**OPATŘENÍ OBECNÉ POVAHY
MĚSTA BOHUMÍN**

Změna č. 5 Územního plánu sídelního útvaru Bohumín

Opatření obecné povahy č. 3/2009

Změny č. 5 územního plánu sídelního útvaru Bohumín

ZMĚNA GRAFICKÉ ČÁSTI:
 VÝKRES:
B.7. VYHODNOCENÍ ZÁBORU ZEMĚDĚLSKÉ A LESNÍ PŮDY
 MAPOVÁ SEKCE: 4-8, 5-8 | MĚŘITKO: 1 : 5000
 PŘEDMĚT ZMĚNY:

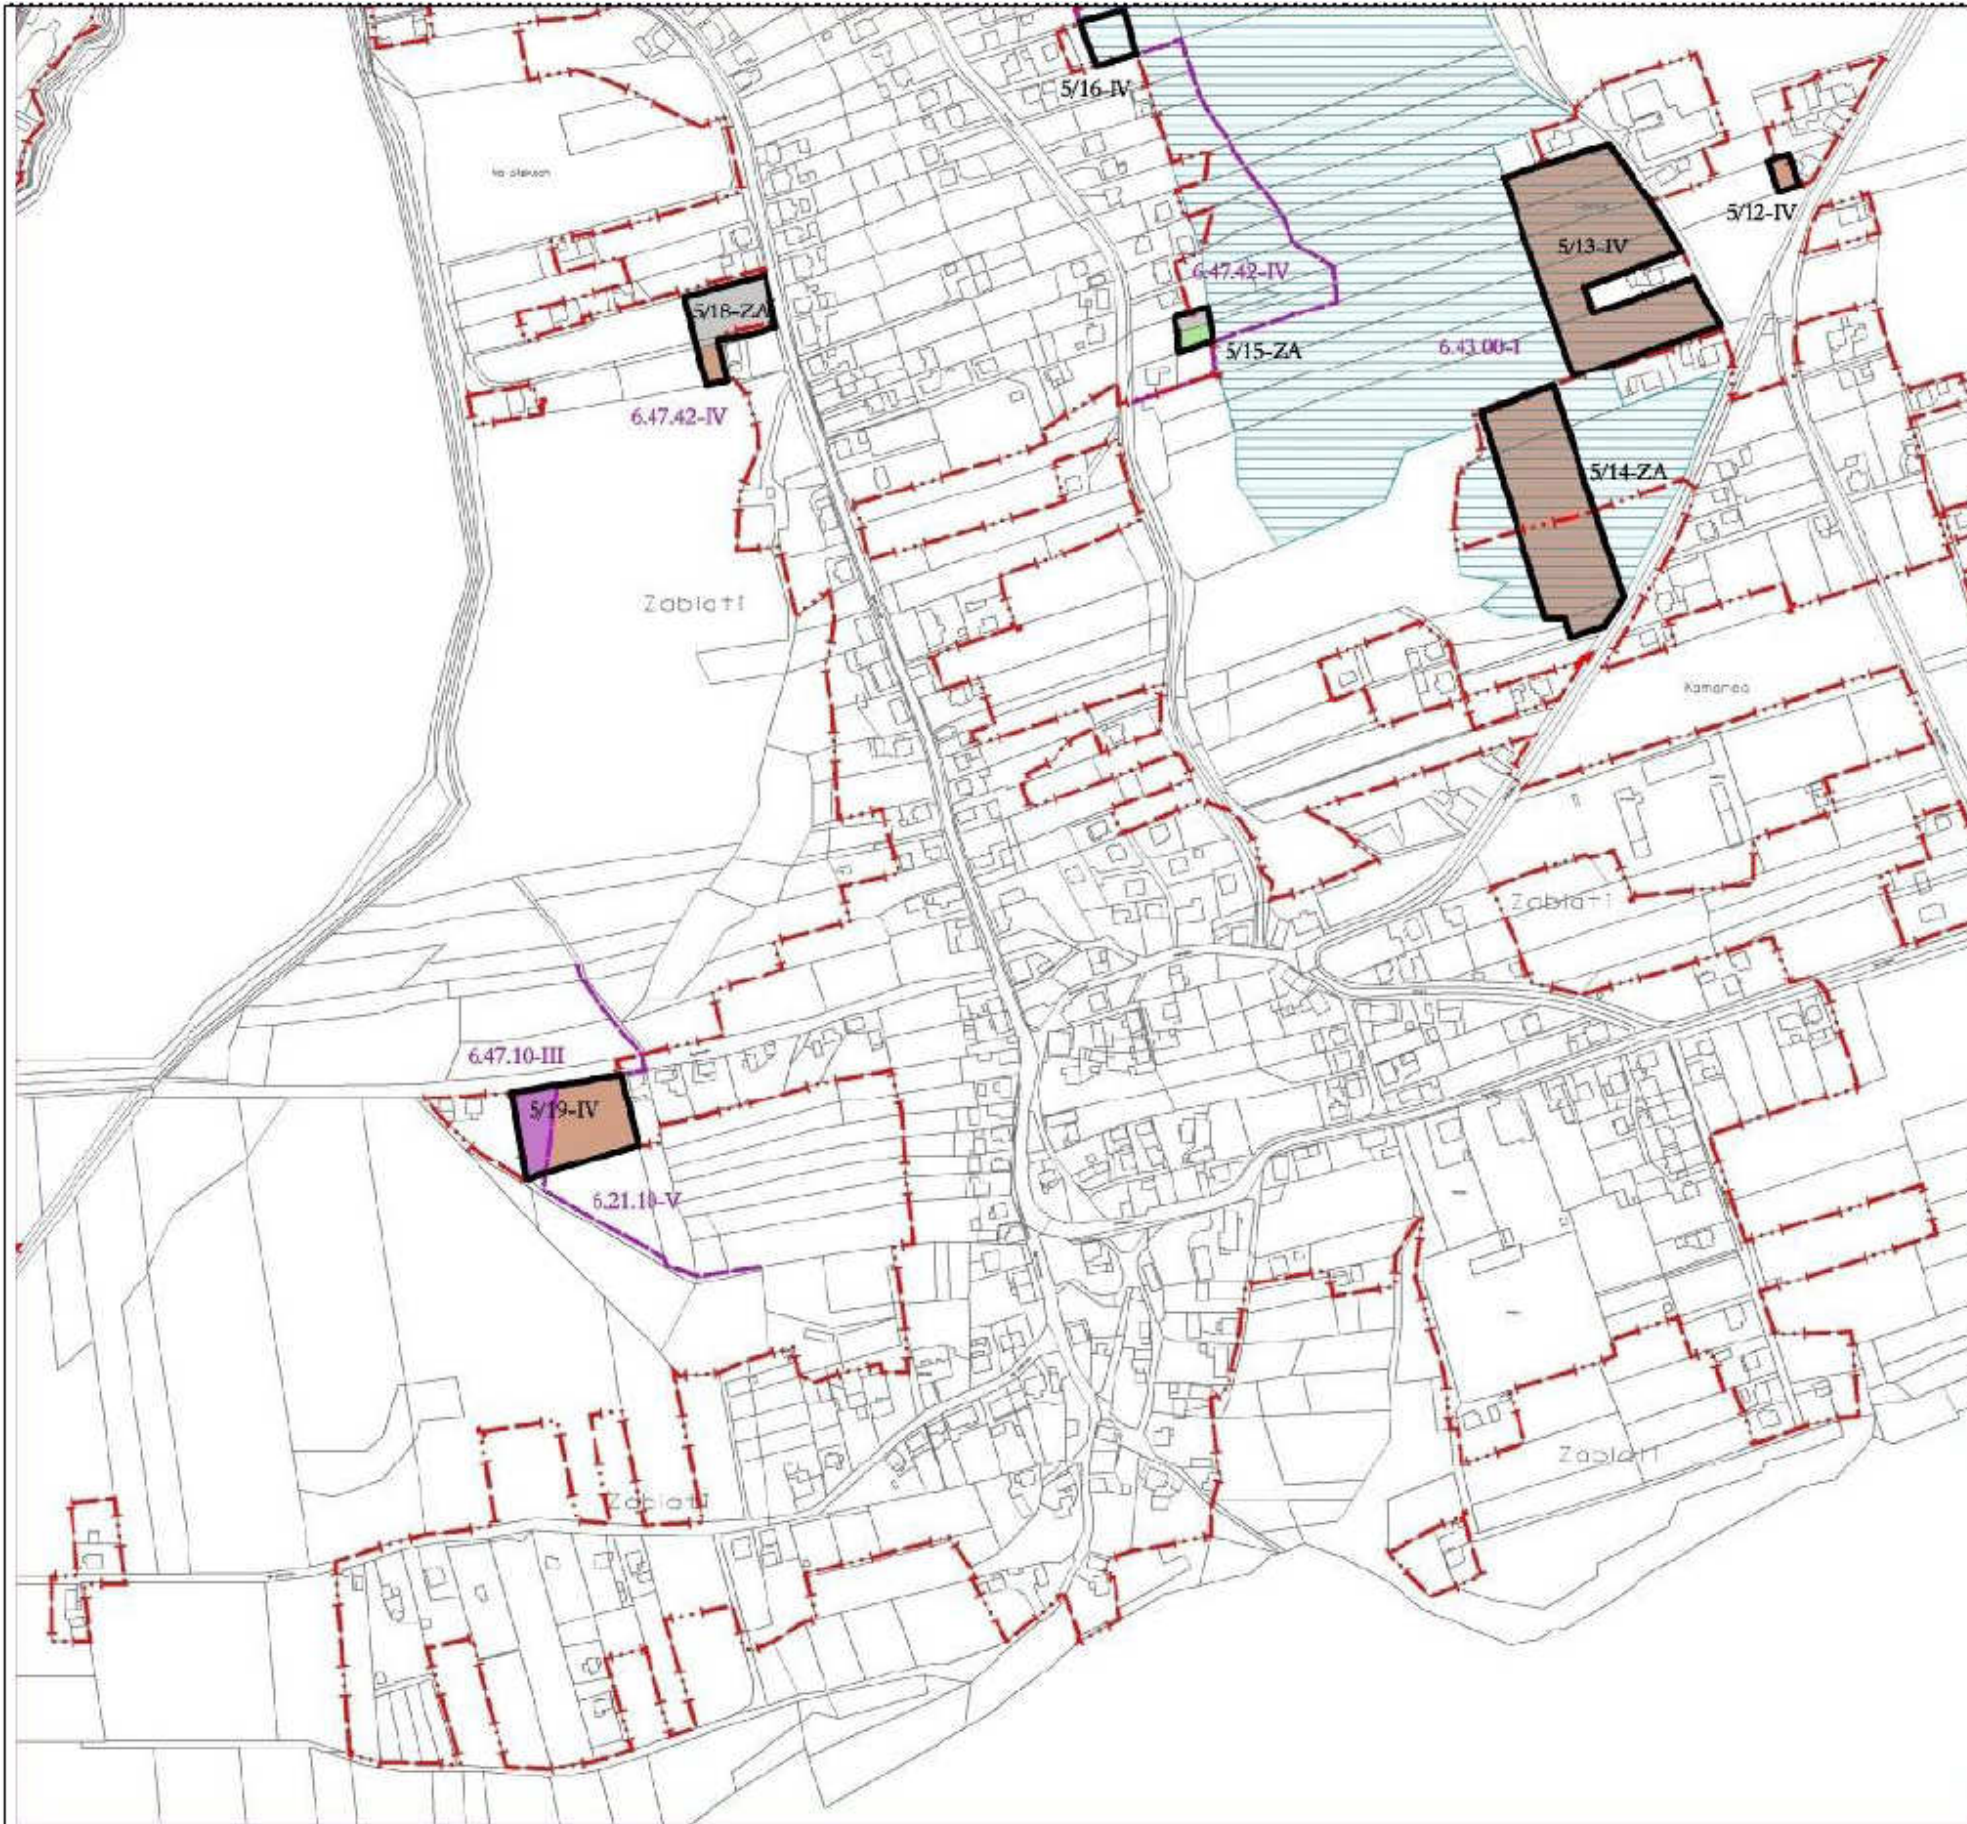
- ZÁBOR ZEMĚDĚLSKÉ PŮDY PRO ZAHRADU A PLOCHY BYDLENÍ
